改善箇所説明図

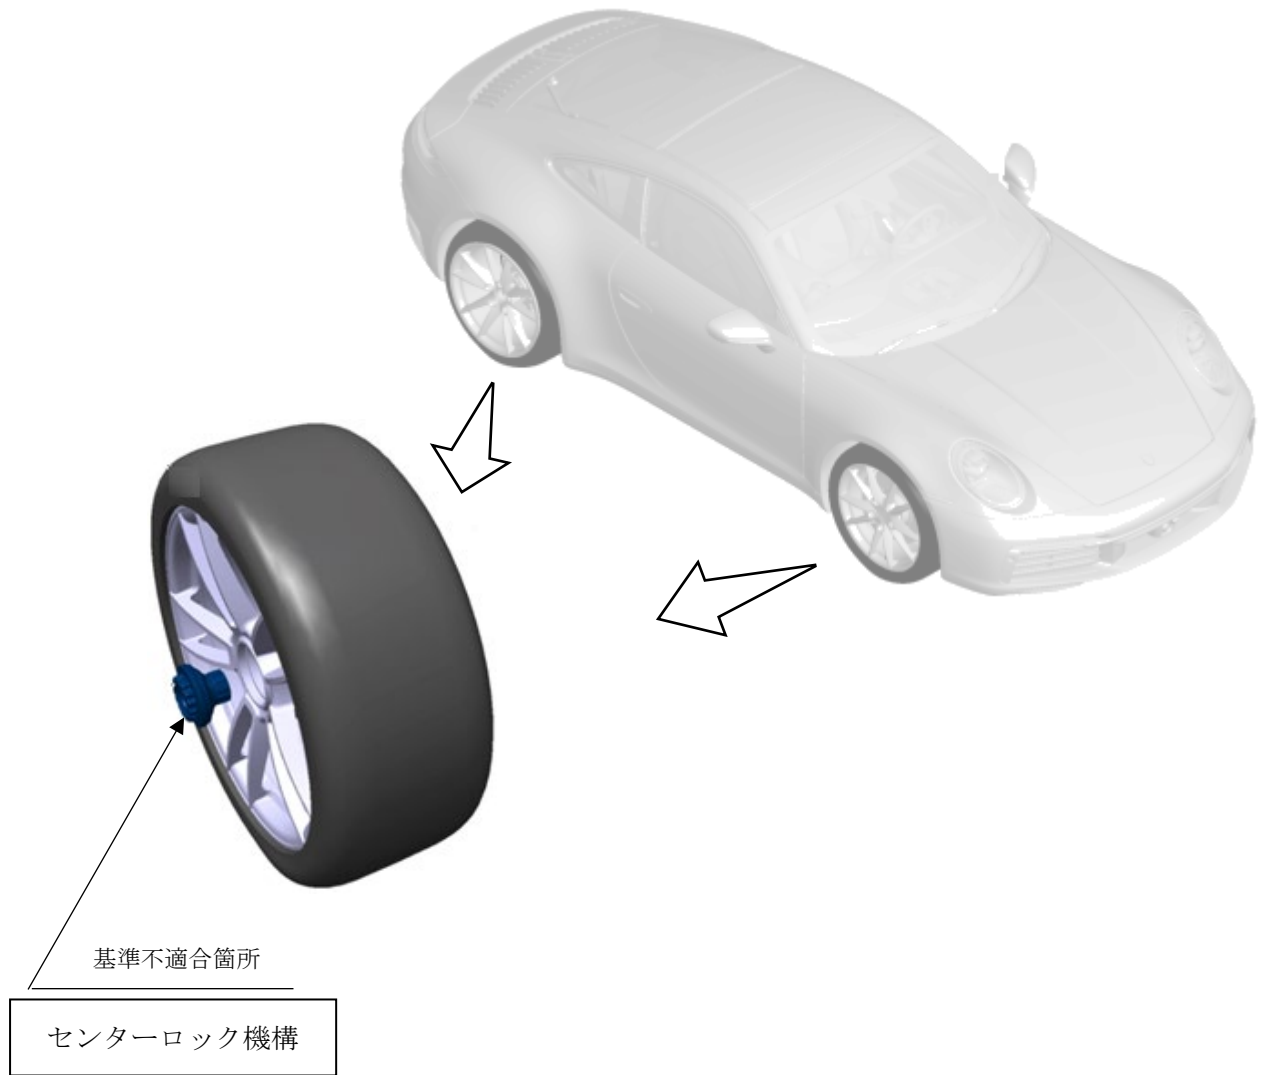
注：□内は仕様どおりに製造されていない部品を示す

ホイールを車軸に固定するセンターロック機構において、製造が不適切なため、仕様どおりになっていないものがある。そのため、そのままの状態で使用を続けると、センターロックが破損し、最悪の場合、ホイールが脱輪するおそれがある。

全車両、暫定措置として、使用者に対し使用停止を要請し、対策準備が整い次第、恒久対策を実施する。
